ID: Codice procedura (ID\_VIP/ID\_MATTM):10844

Impianto per la produzione di energia elettrica da fonte eolica, costituito da 6 aerogeneratori della potenza complessiva di 37,2 MW, un sistema di accumulo da 25 MW e relative opere connesse in località "Rempillo" nel comune di Pitigliano (GR).

**ALLEGATO alle OSSERVAZIONI all' IMPIANTO EOLICO denominato REMPLILLO nel COMUNE di PITIGLIANO ( GR). Composto da n. 5 immagini e n. 5 pagine**

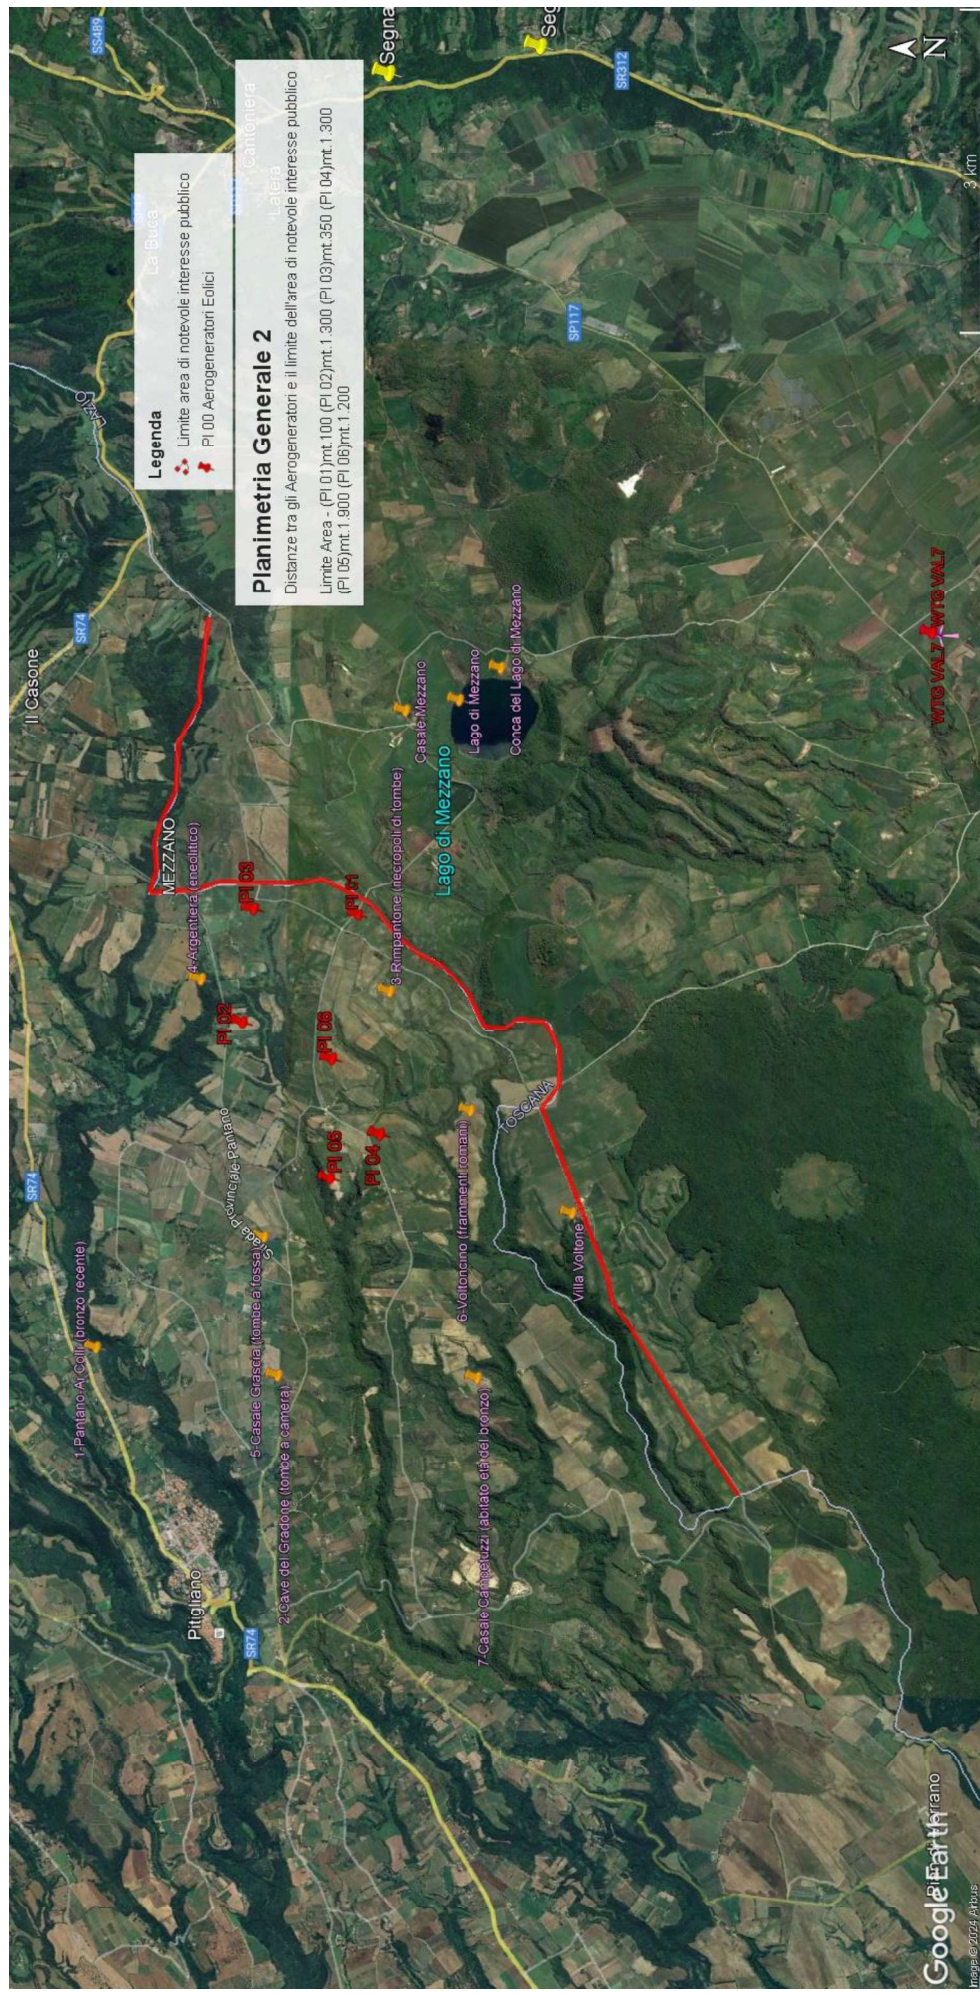
**Immagine n. 1.** Linea rossa indicante il confine Regioni Lazio-Toscana che coincide con parte del Perimetro del **vincolo di notevole interesse pubblico** ex art. 136 Codice Beni Culturali “ **Conca del Lago di Mezzano e territorio circostante**” ed i sei aerogeneratori localizzati con segneposto rossi da P01 a P06 e ricadenti all’interno delle fasce di rispetto di 3 km dal bene vincolato e quindi in **area non idonea** al loro insediamento ( ex art 20 co. 8 lettera c quater del D.Lgs n. 199/2021 e ss.mm.ii).

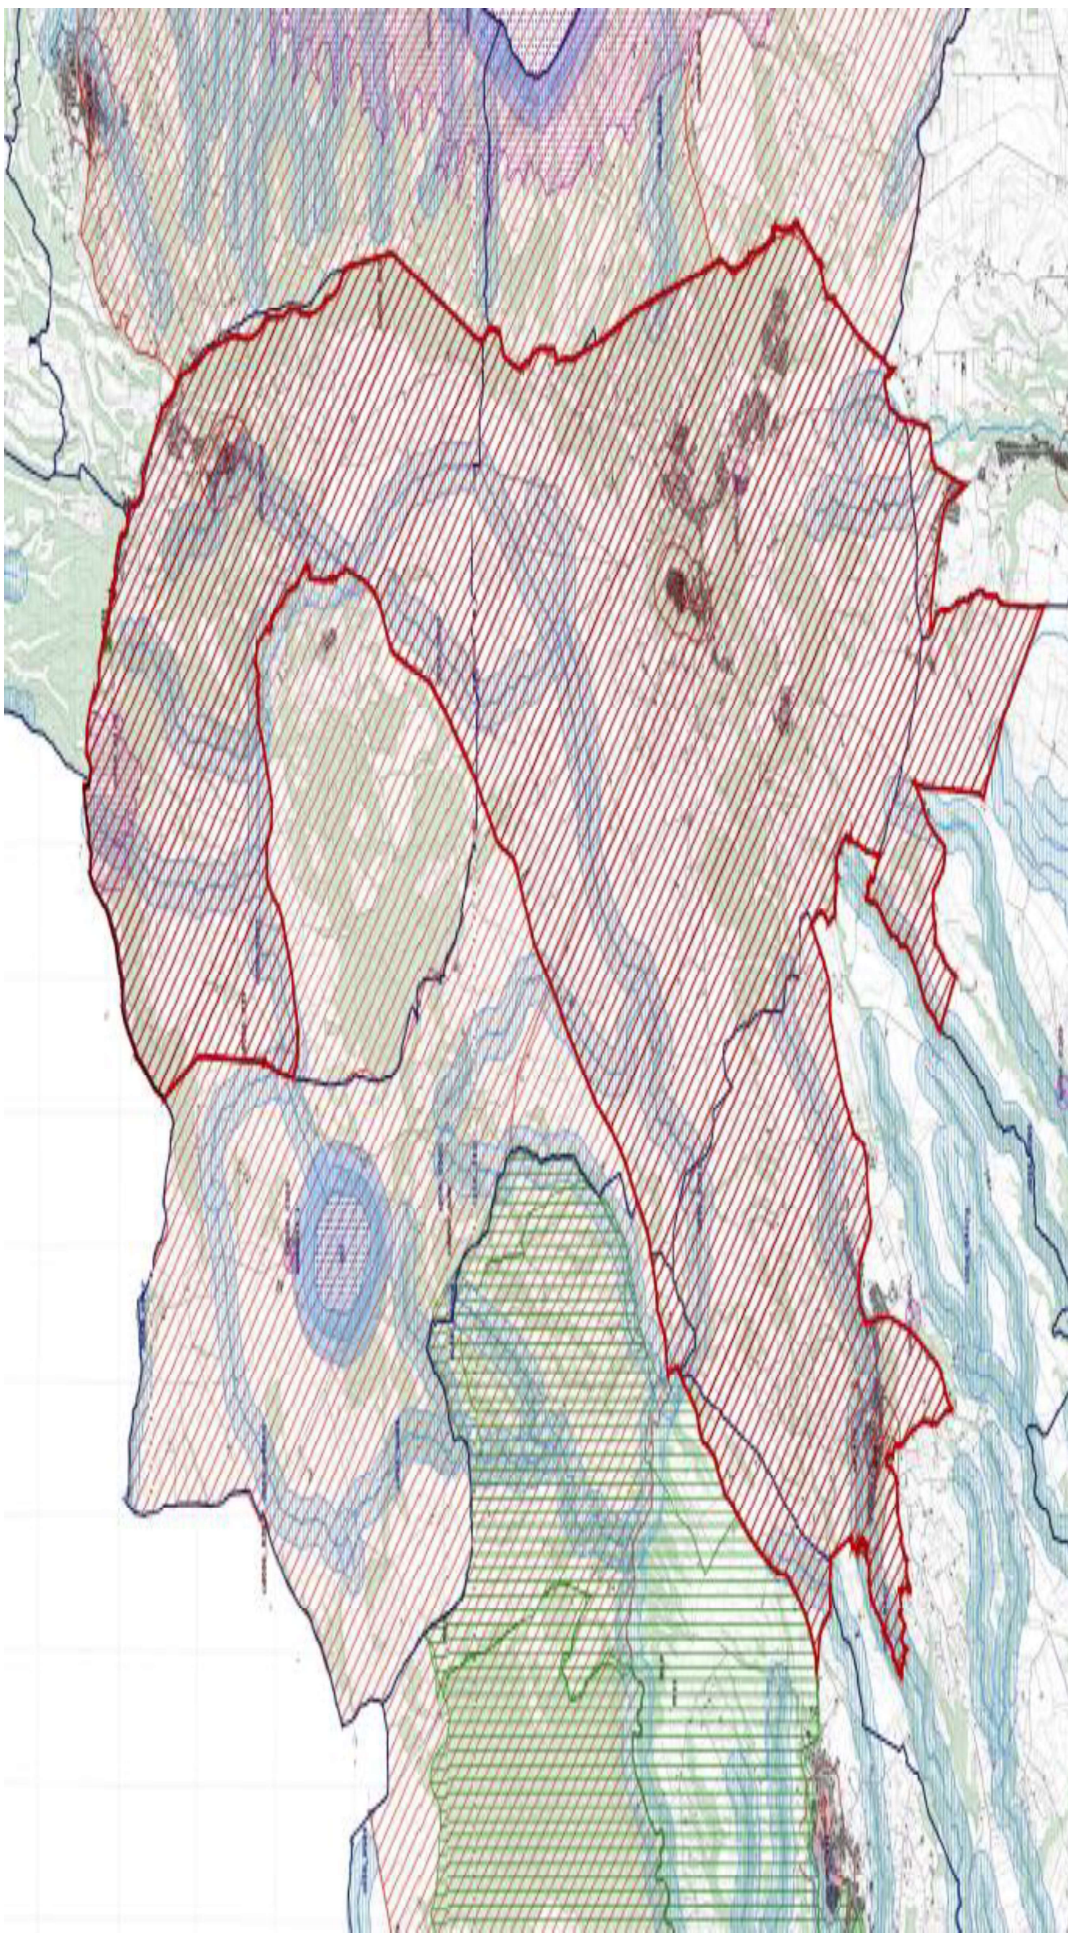
Tornando alla questione di legittimità, alla luce del combinato disposto dal "vincolo sul patrimonio paesaggistico (artt. 136 e ss. e 142 del decreto legislativo n. 42/2004 e ss.mm.ii.) e sui beni culturali" (artt. 10 e ss. del decreto legislativo n. 42/2004 e ss.mm.ii.) e dal comma 8 lettera c-quarter del D.Lgs 191/2021 e ss.mm.ii si evince che, ad oggi, le aree in cui sono previsti gli insediamenti dei sei aerogeneratori dell'impianto eolico denominato "Rempillo" non sono idonee perché ricadono tutte all'interno della fascia di rispetto dei **beni paesaggistici di notevole interesse pubblico denominati "Conca del Lago di Mezzano e territorio circostante" (D.M. 22.05.1976)** comprendente anche il **vincolo "Selva del Lamone" (D.M. 22.05.1984)** tutelati dall'**art. 136 del Codice del Beni Culturali e del Paesaggio** e in particolare un aerogeneratore ( P01) è a 100 metri dal primo vincolo citato e gli altri cinque compresi in una distanza massima tra 1 km e 2 km ( vedi immagine n. 1 dell'ALLEGATO). Nella fascia di rispetto dei 3 km anche la porzione di vincolo rappresentato dalla Selva del Lamone che gode di altre importanti tutele in quanto Riserva Naturale regionale (L. 394/91 e L.R. 29/97), Zona di Protezione speciale (ZPS) insieme ai Monti di Castro collegati tra loro da una Zona di Conservazione Speciale (ZSC), il sistema fluviale Fiume Fiora-Olpeta. La Selva del Lamone oltre il vincolo paesaggistico di notevole interesse pubblico che la rende area non idonea all'installazione degli impianti FER anche nelle sue fasce di rispetto dei 3 km, gode di un'altra tutela che ne rivela l'importanza di area di importanza internazionale per l'avifauna IBA (012) che viene collegata all'altra IBA (099) Lago di Bolsena attraverso la ZPS Caldera di Latera e la ZSC Lago di Mezzano che insieme sono compresi nel vincolo paesaggistico "Conca Lago di Mezzano..." e verranno uniti dal nuovo vincolo paesaggistico "*Ambito paesaggistico, geologico e geomorfologico*

*dell'orlo della caldera di Latera e delle sue pendici interessate dai centri eruttivi periferici"* ( si veda a riguardo la proposta pubblicata sul sito del MIC in data 09/08/2023 e l'immagine n. 2 dell' ALLEGATO) all'area di notevole interesse pubblico " Conca del lago di Bolsena" (D.M. 24.10.1960). Praticamente una vasta zona che per interesse paesaggistico e naturalistico oltre che storico, archeologico e identitario rappresenta un unicum nel panorama nazionale.

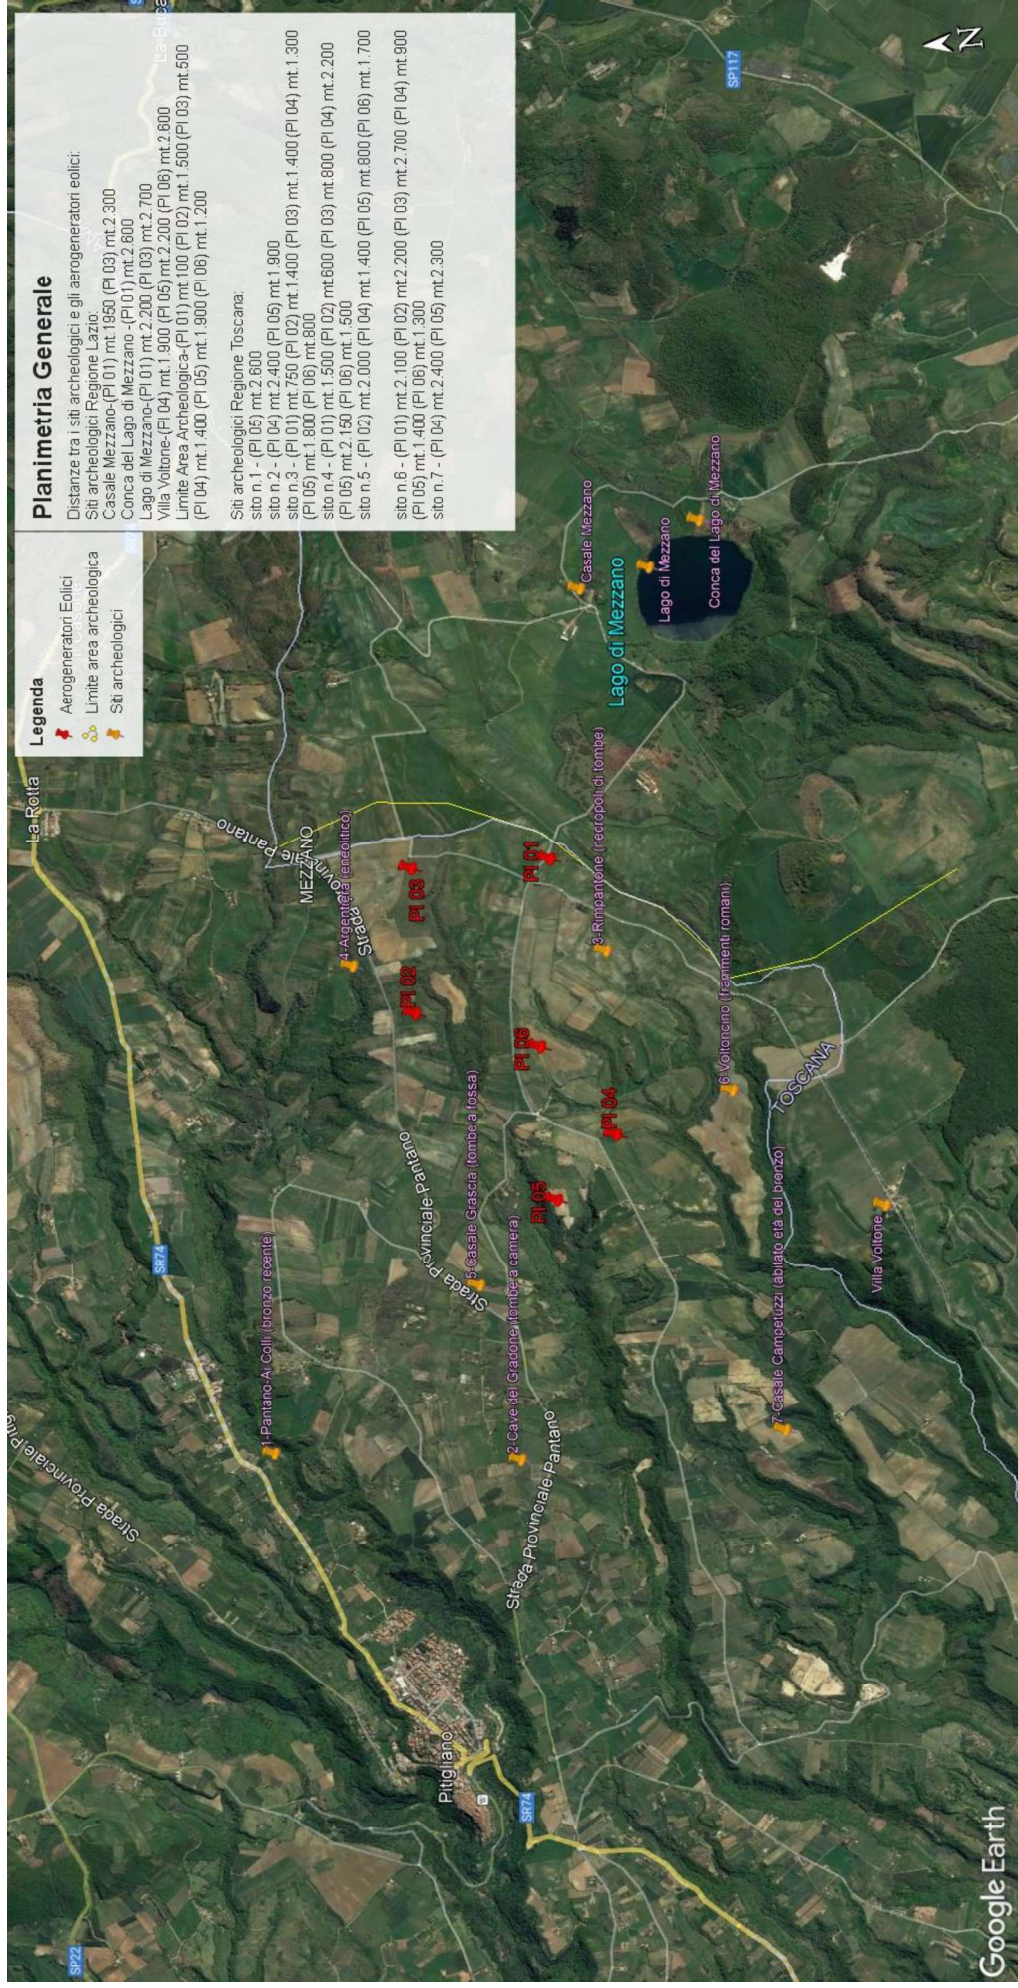
Inoltre, la zona in cui insisterebbe l'impianto eolico industriale Rempillo è compresa nelle fasce di rispetto di 3 km di diversi beni archeologici tutelati dalla parte II del Codice dei Beni Culturali (vedi Allegato, immagine n. 3). Inoltre le pale P04 e P05 ricadono all'interno di un'area archeologica che la Proponente vorrebbe cancellare per il semplice fatto che non è riportata nel documento regionale ma nel documento provinciale come meglio dettagliato nell'Osservazione n. 5. Alla luce di quanto documentato appare chiaro quindi che la collocazione dell'impianto non ha tenuto conto alcuno dei vincoli dell'area nella quale è stato progettato e l'inserimento dell'impianto eolico nel paesaggio e sul territorio non è corretto (Allegato IV delle Linee guida nazionali di cui al D.M dello Sviluppo economico del 10.09.2010).

Le zone di interesse archeologico evidenziate nell'immagine n. 3 a cui si aggiungono anche l'importante abitato protostorico di Sorgenti della Nova e Ruderì del Castello altomedioevale che si trovano a circa 4 km dalle aree in cui è stato progettato l'impianto eolico industriale. Poco più lontano i resti del castello medioevale “Morronacci”. Nell'area vasta le preziose necropoli eneolitiche (Poggi Alti) ed etrusche di Pitigliano, Sovana e Sorano.

**Immagine n. 4** Situazione di saturazione da impianti FER nella provincia di Viterbo. Non sono riportati gli impianti fotovoltaici e agrivoltaici che hanno inciso per buona parte nel cumulo di impianti FER per superare già nel 2023 gli obiettivi del PNIEC assegnati alla Regione Lazio per il 20230.

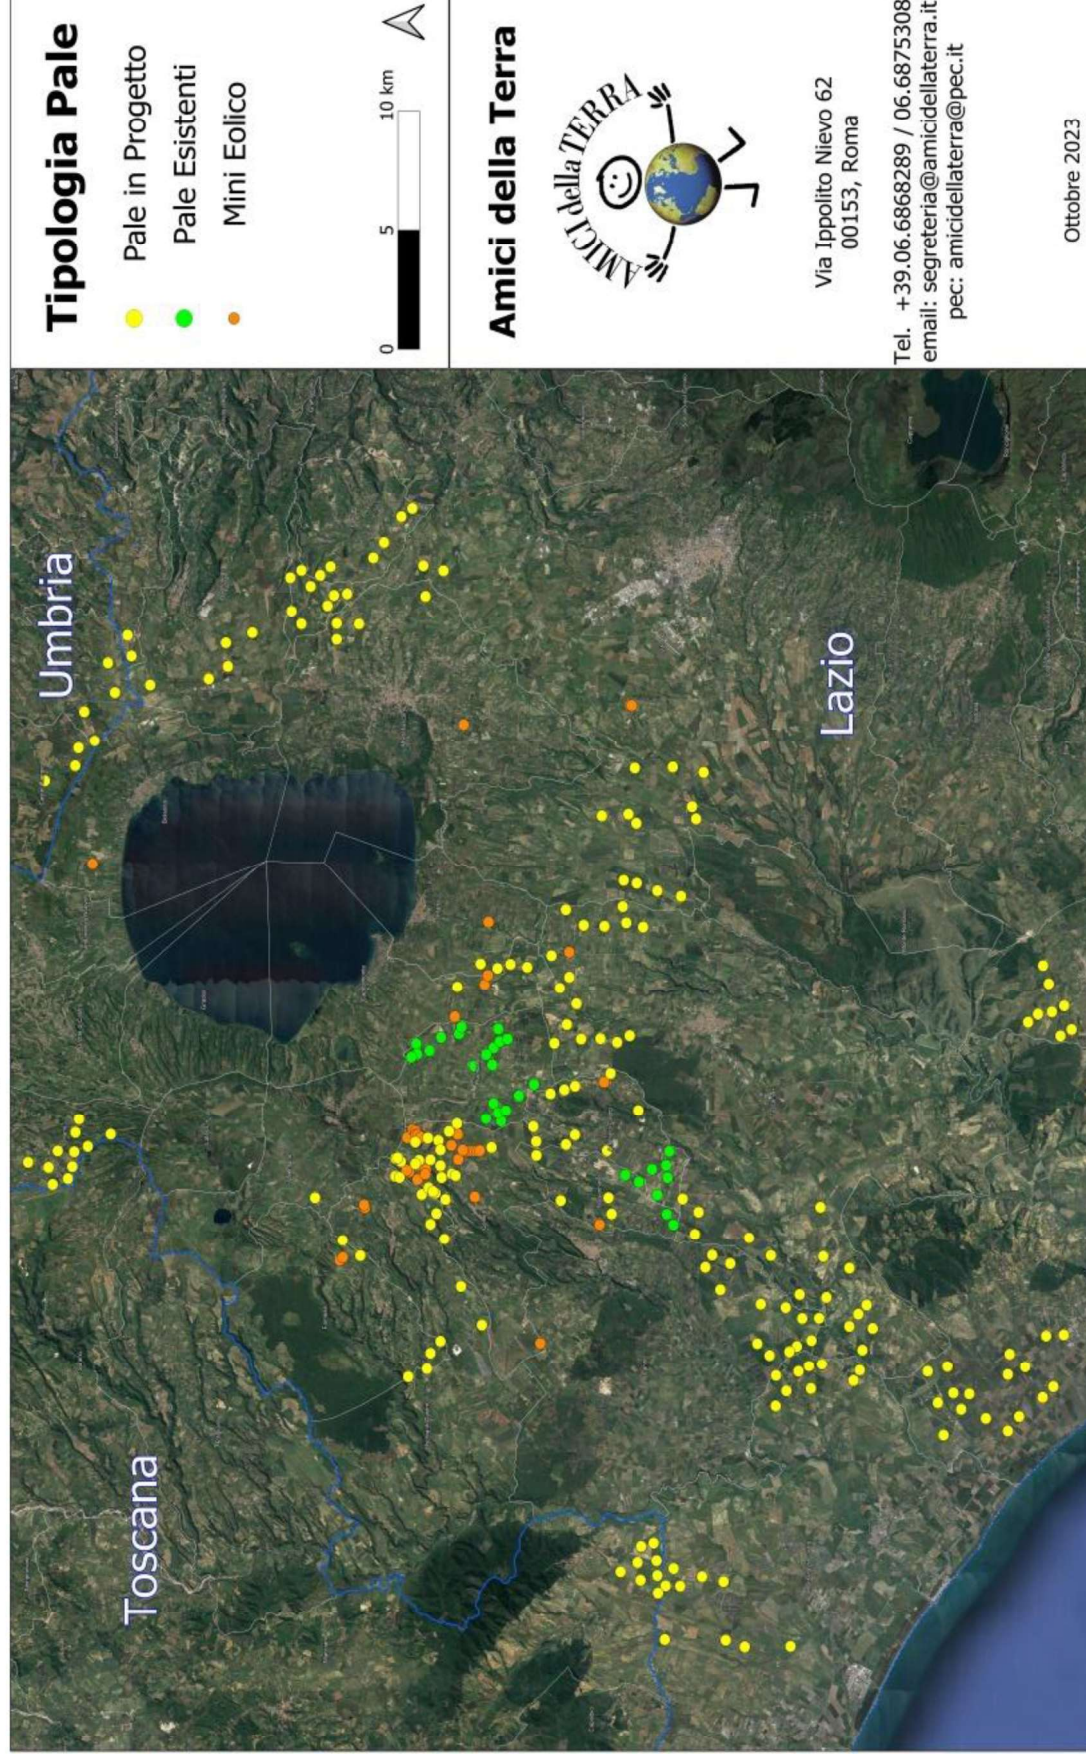
L'impianto eolico "Rempillo" pur essendo "esterno al confine provinciale e regionale ma nelle sue immediate vicinanze ( a soli 100 metri i primi due aerogeneratori) oltre ad impattare sul territorio e sulle economie di tre Comuni del Lazio ( Farnese, Valentano e Latera) si trova nelle fasce di rispetto dei Beni di notevole interesse pubblico come si è evidenziate nelle Osservazioni nn. 1 e 2 e crea anche degli impatti negativi anche sui beni naturalistici come verrà dettagliato nell'Osservazione n. 4. Inoltre andrebbe a sommarsi al già enorme cumulo di impianti eolici e fotovoltaici e geotermici che già creano una elevata criticità ambientale nella provincia di Viterbo e interferiscono anche con il territorio toscano come si può vedere dalle immagini nn. 4 e 5 dell'Allegato n. 1.
